臺南市立下營國小校園光電設施建置評估建議

三、建議

1. 校園光電施作所在位置：校園西側球場

校園球場西側-欖仁樹

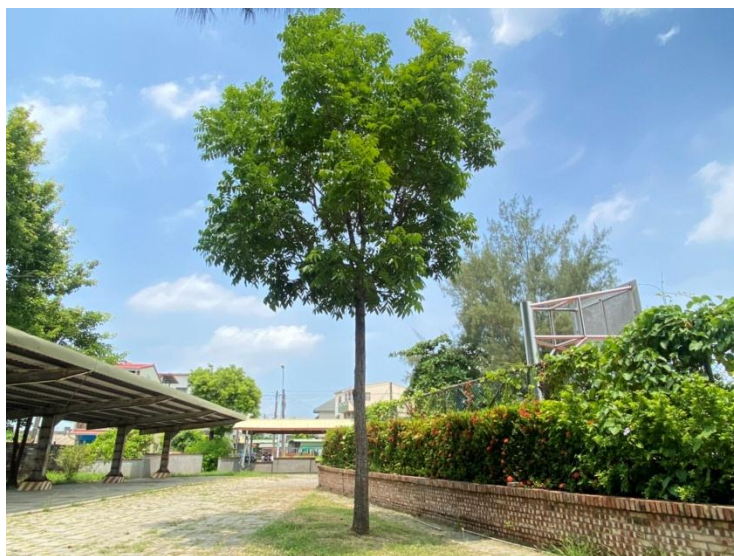
(4). 校園球場西側有 2 棵欖仁樹，平均高度約 6.5 公尺，胸高直徑 47-55 公分；球場西側另有 1 棵木麻黃，高度 9 公尺，胸高直徑 37.8 公分，未來施作太陽能光電前應進行樹木修剪，以減低對光電設施之影響。
